15-12-2022

Betreft: Aequator koffiemachines – nieuwe ophangbeugel waterpomp Salvador en Venezuela Touch

NIEUWE beugel

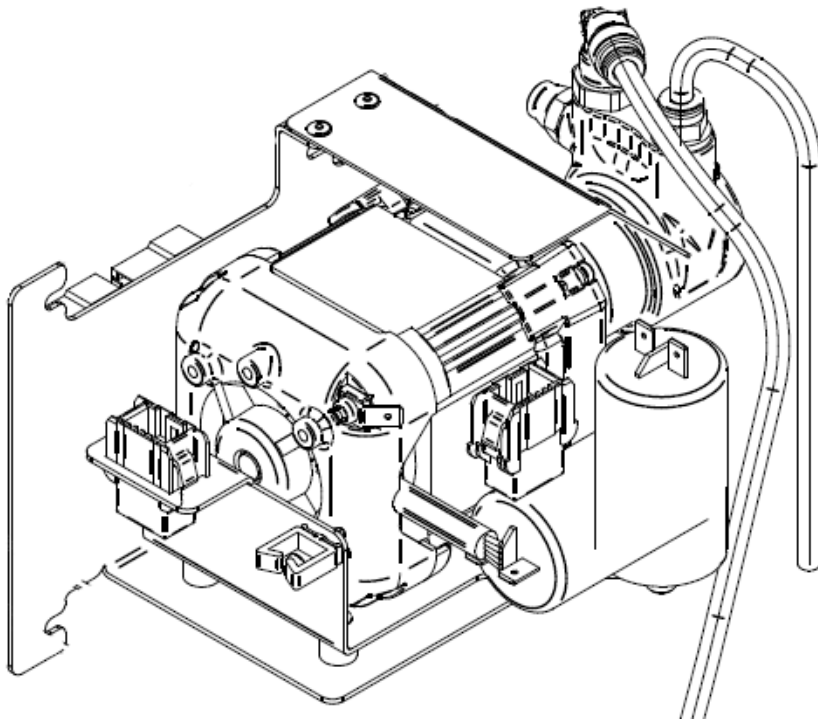
We willen jullie graag informeren dat de ophangbeugel van de waterpomp in de M100378 - Salvador 3.0 Touch machine is aangepast. Deze aanpassing is gedaan omdat er mogelijk vervelende vibraties / resonanties voor kunnen komen bij machines geproduceerd vanaf juni 2022, startend met de volgende serienummers:

Deze aanpassing is volledig backwards compatibel en doorgevoerd bij machines startend met de volgende serienummers:

Wij adviseren om bij machines welke zijn uitgerust met de oude waterpomp beugel deze reactief of bij volgend onderhoud te vervangen.
